**AVIS RELATIF À LA PROTECTION
CONTRE LES EVENTUELS EFFETS NOCIFS ET NUISANCES
PROVOQUÉS PAR LES RAYONNEMENTS NON IONISANTS
GÉNÉRÉS PAR DES ANTENNES ÉMETTRICES STATIONNAIRES**

Commune : COUVIN - Exploitant : PROXIMUS

Référence exploitant : 60COH_01

Rapport n° 533 / 2025

Figure 1 : Vue en plan des lieux de séjour et des points de contrôle

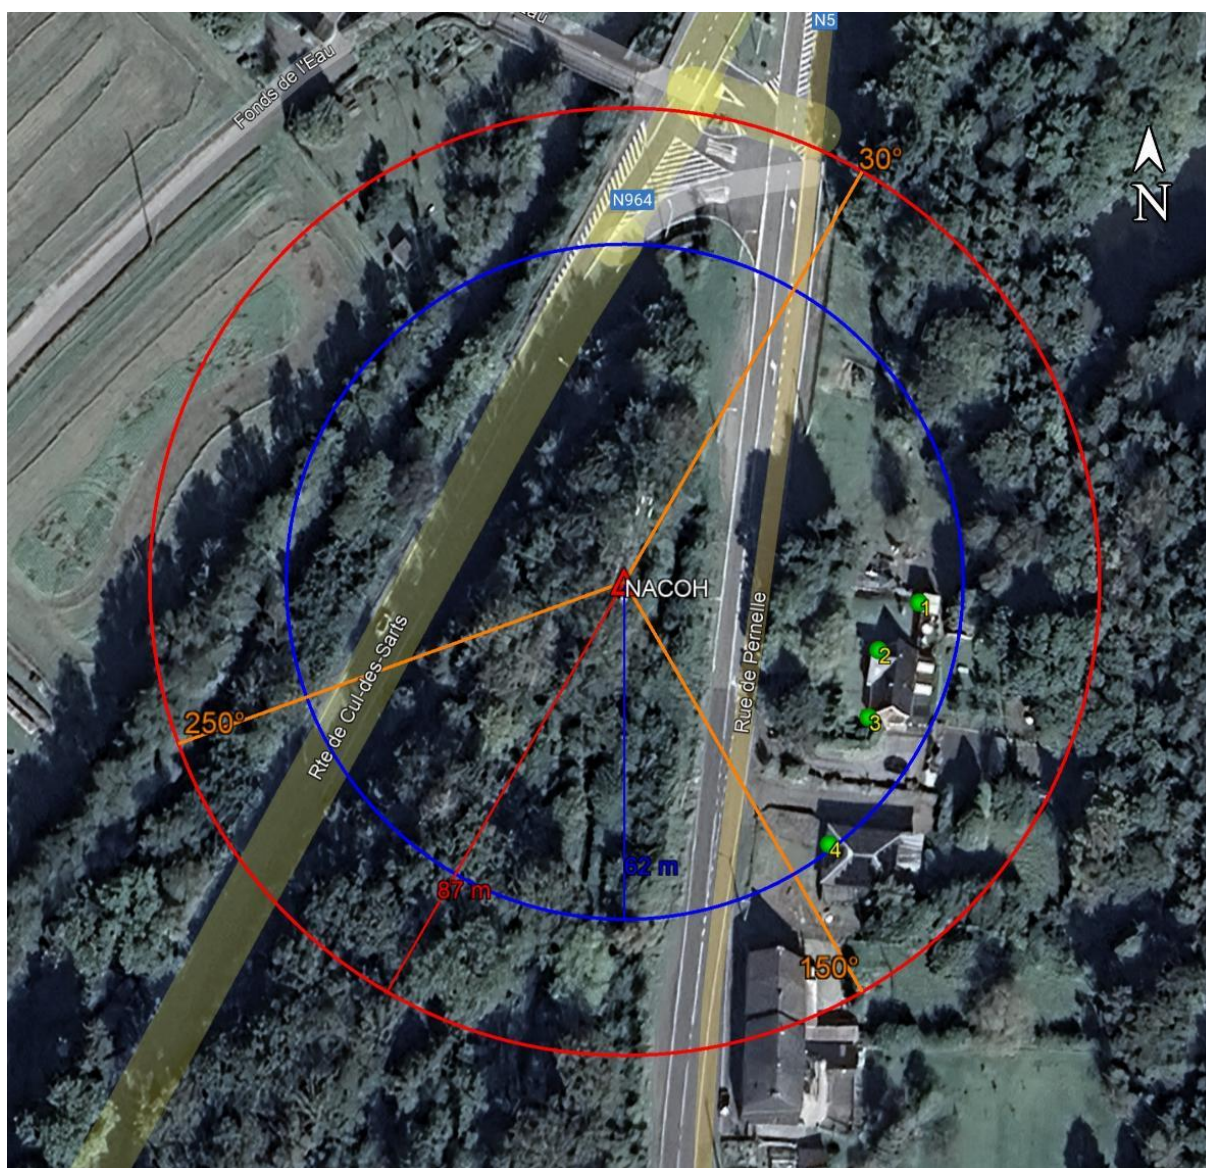
Les fréquences d'émission, la puissance rayonnée par chacune des antennes et leur gain permettent de déterminer le rayon de la zone à analyser. Tout dépassement de la limite par installation est exclu en dehors de cette zone. Le tableau 2 reprend les 35 LS² pour lesquels l'indice d'exposition est le plus élevé. Les différentes colonnes indiquent :

- le numéro du point de contrôle repris sur un des plans de la figure 1;
- le numéro du LS dans lequel se trouve le point de contrôle de la 1^{ère} colonne ;
- l'atténuation d'obstacle prise en compte pour le calcul de l'indice d'exposition dans le LS ;
- le résultat du calcul de l'indice d'exposition.

N° point de contrôle	LS	Atténuation (dB)	Indice d'exposition relatif à la limite par installation IE_i
4	LS4	3,0	0,034
3	LS2	3,0	0,023
2	LS2	3,0	0,016
1	LS1	3,0	0,009

Figure 2 : Vue en plan des installations d’antennes dans un rayon de 300 mètres autour de l’installation faisant l’objet de la demande d’avis

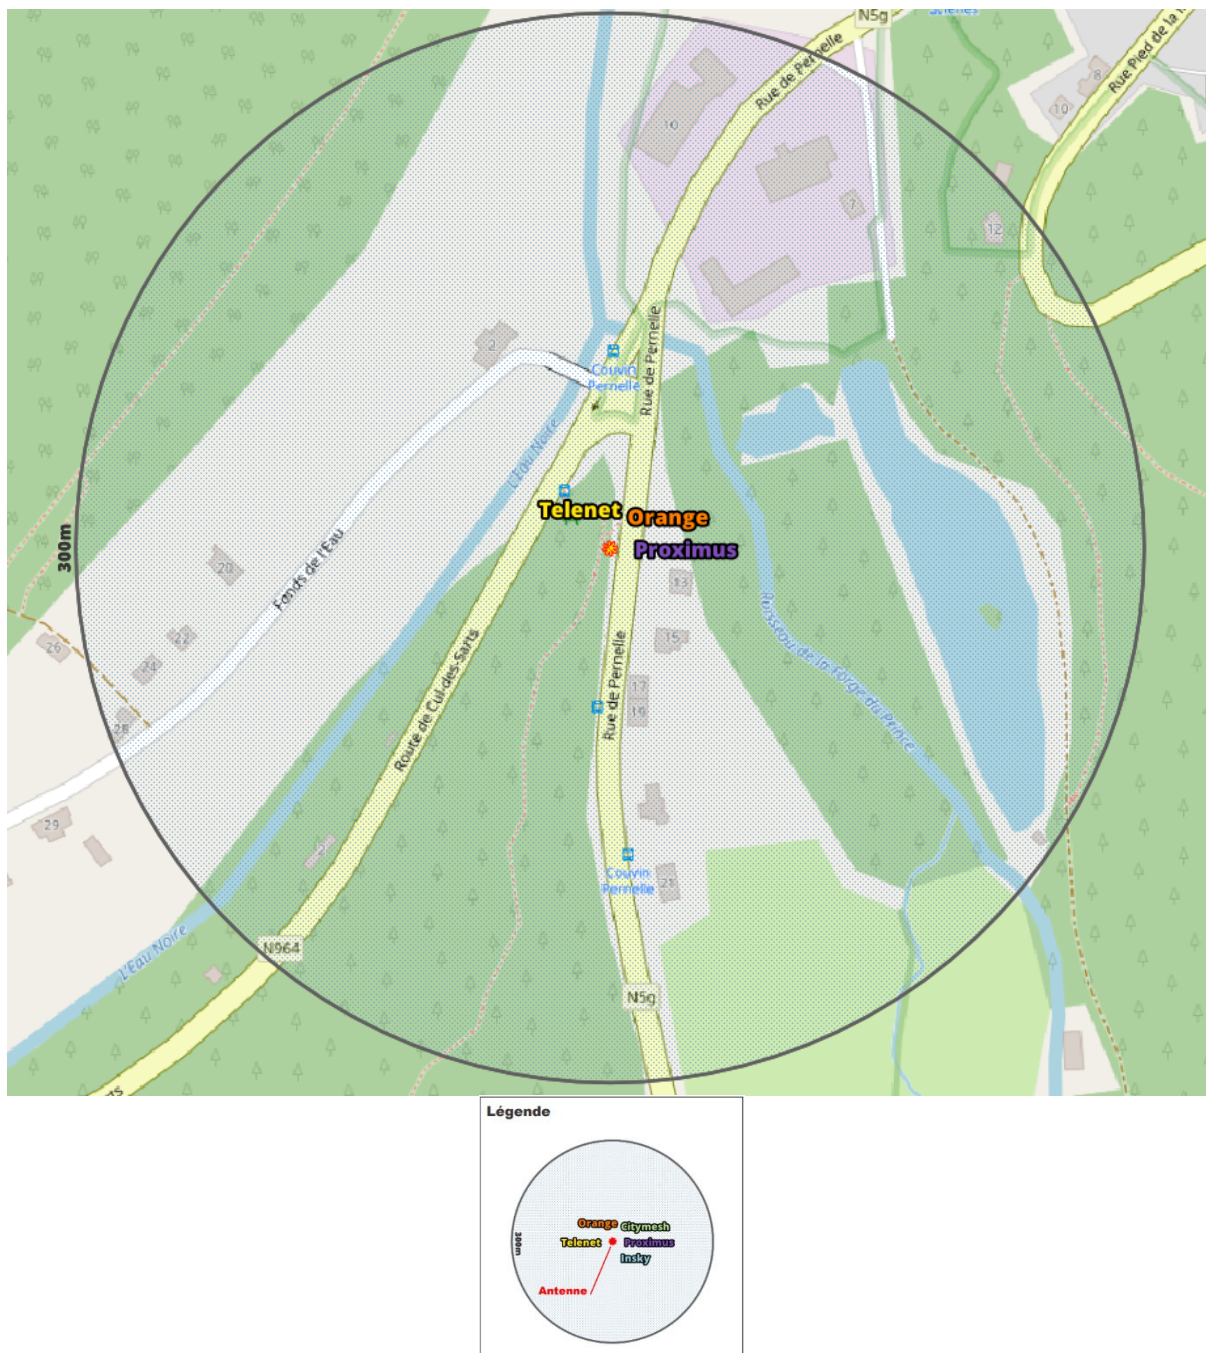
- il y a au plus 4 installations d’antennes émettrices stationnaires présentes dans la zone d’évaluation de 300 mètres de rayon représentée dans la figure 2, y inclus l’installation référencée dans le paragraphe 2 : la limite cumulative définie à l’article 4, §2 du décret est nécessairement respectée dans les lieux de séjour à l’intérieur de la zone d’évaluation de 300 mètres de rayon ;

- b) il y a exactement 5 installations d'antennes émettrices stationnaires présentes dans la zone d'évaluation de 300 mètres de rayon représentée dans la figure 2, y inclus l'installation référencée dans le paragraphe 2 et il existe, pour 3 ou 4 de ces installations, un avis attestant le respect de la limite abrogée de 3 V/m : la limite cumulative définie à l'article 4, §2 du décret est nécessairement respectée dans les lieux de séjour à l'intérieur de la zone d'évaluation de 300 mètres de rayon ;

- c) dans tous les autres cas, il a été vérifié que la limite cumulative définie à l'article 4, §2 du décret n'est pas dépassée dans les lieux de séjour sur base du nombre d'installations localisées dans la zone d'évaluation de 300 mètres de rayon représentée dans la figure 2, de leur localisation ainsi que des données inscrites dans la figure 1 et au paragraphe 4 du présent avis et dans les avis attestant le respect de la limite par installation ou de la limite abrogée de 3 V/m relatifs aux autres installations reprises dans la figure 2.

Compte tenu des considérations ci-dessus, il apparaît que l'intensité du rayonnement électromagnétique généré, dans les lieux de séjour situés dans un rayon de 300 mètres autour de l'installation référencée dans le paragraphe 2, par l'ensemble des antennes émettrices stationnaires de l'ensemble des exploitants du même site d'antennes émettrices stationnaires respecte la limite fixée à l'article 4, § 2 du décret.
